## ANALYSE CRITIQUE DE L'ETUDE D'INCIDENCES SUR L'ENVIRONNEMENT PAR LA SOCIETE VINCOTTE, REALISEE EN VUE D'OBTENIR LE PERMIS UNIQUE RELATIF AU PROJET D'IMPLANTATION D'UN PARC DE 8 EOLIENNES A BRUNEHAUT, TOURNAI ET ANTOING

**23 avril 2008**

**Carte N°1** : Zone de nuisances sonores dans un rayon de 1500m des éoliennes (distance minimale requise par l'académie française de médecine)

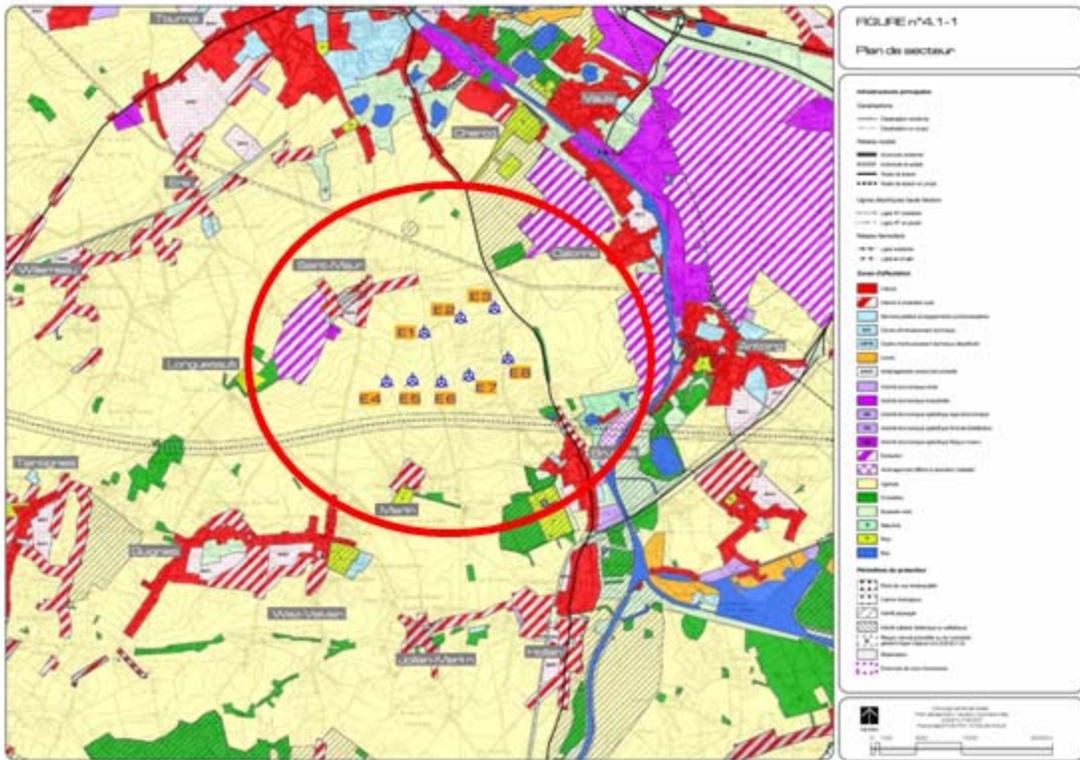
La puissance acoustique des éoliennes n'est pas constante, mais augmente en fonction de la vitesse du vent. Or, l'EIE ne présente qu'une seule carte de niveaux de bruits, établie pour une vitesse du vent de 8m/s<sup>31</sup> (les éoliennes ne sont mises à l'arrêt que quand la vitesse du vent atteint 28m/s !). Néanmoins cette carte établie pour 8m/s suffit à montrer que de nombreuses habitations du village de Saint-Maur subiront un bruit supérieur à 40 dB(A).

Par ailleurs, de nombreuses habitations sont situées dans des périmètres bien inférieurs à ceux décrits ci-dessus (« *Dans un rayon inférieur à 2 km, on trouve de nombreux éléments du cadre bâti à Saint-Maur, Chercq, au lieu-dit de Warneffe le long de la RN507, une partie de Calonne, une partie d'Antoing, Bruyelle, Merlin, une partie de Wez-Velvain, Longuesault, du bâti isolé entre Longuesault et Saint-Maur<sup>32</sup>* »). On peut dès lors s'attendre à d'importants préjudices sur la santé de ces populations. La carte ci-dessous, reprise au plan de secteur, représente par un cercle rouge, la zone de nuisances sonores dans un rayon de 1500m des éoliennes (distance minimale requise par l'académie française de médecine); On y voit que les villages de Saint-Maur et Merlin sont entièrement touchés. Les habitants de Calonne, Bruyelle, Longuesault, et les habitations isolées dans ce cercle souffriront aussi de nuisances sonores et des conséquences médicales évoquées ci-dessus. Nous avons relevé à l'intérieur de ce périmètre plus de 450 maisons, et 2 écoles.
